GMINA
ALEKSANDRÓW KUJAWSKI

ZP.271.4.2023.EW

Zapytanie nr 5

Na podstawie art. 284 ustawy z dnia 11 września 2019 r. Prawo zamówień publicznych (Dz. U. z 2022 r. poz. 1710 ze zm.), wobec zapytania jakie wpłynęło do Zamawiającego w dniu 13.02.2023 r., w zakresie postępowania prowadzonego pod nr ZP.271.4.2023.EW pn. „Rozbudowa i modernizacja infrastruktury drogowej w Gminie Aleksandrów Kujawski – II etap”, Zamawiający przedstawia następujące wyjaśnienia:

2. Dotyczy zadania Kuczek

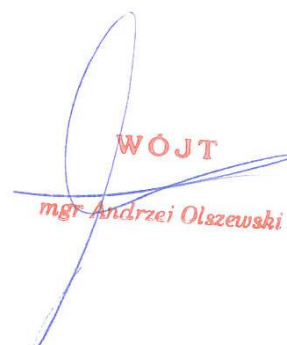
Prosimy o wskazanie przekroju normalnego konstrukcji na odcinku 0+190-0+290. Wg istniejąca nawierzchnia ma zostać sprofilowana, natomiast w rzeczywistości nie ma żadnej nawierzchni.

Odpowiedź: Zamawiający udostępni zmieniony przekrój.
